改善箇所説明図

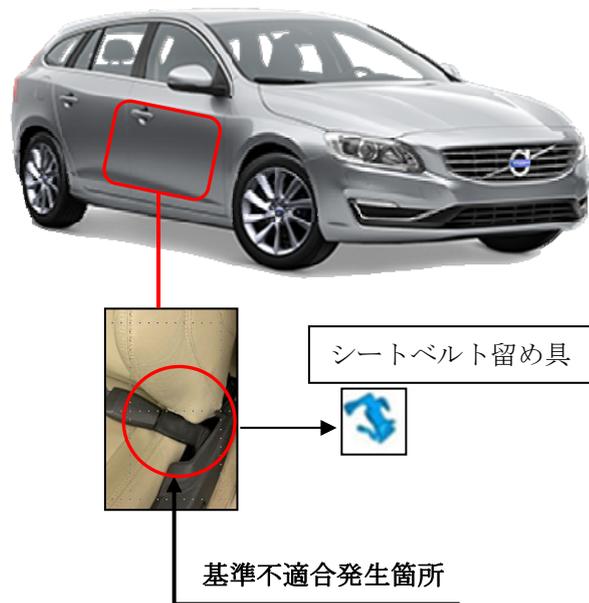
基準不適合発生箇所

前席のシートベルトにおいて、使用状態を想定した設計が不十分なため、シート座面の位置の状態によりフレキシブルスチールケーブルが斜めに引っ張られることがある。そのため、金属疲労によりケーブルが損傷し、最悪の場合、衝突時にシートベルトの乗員拘束機能が低下するおそれがある。

改善の内容

全車両、前席のラップアウタープリテンショナー付フレキシブルスチールケーブルを取り外し、留め具に交換する。
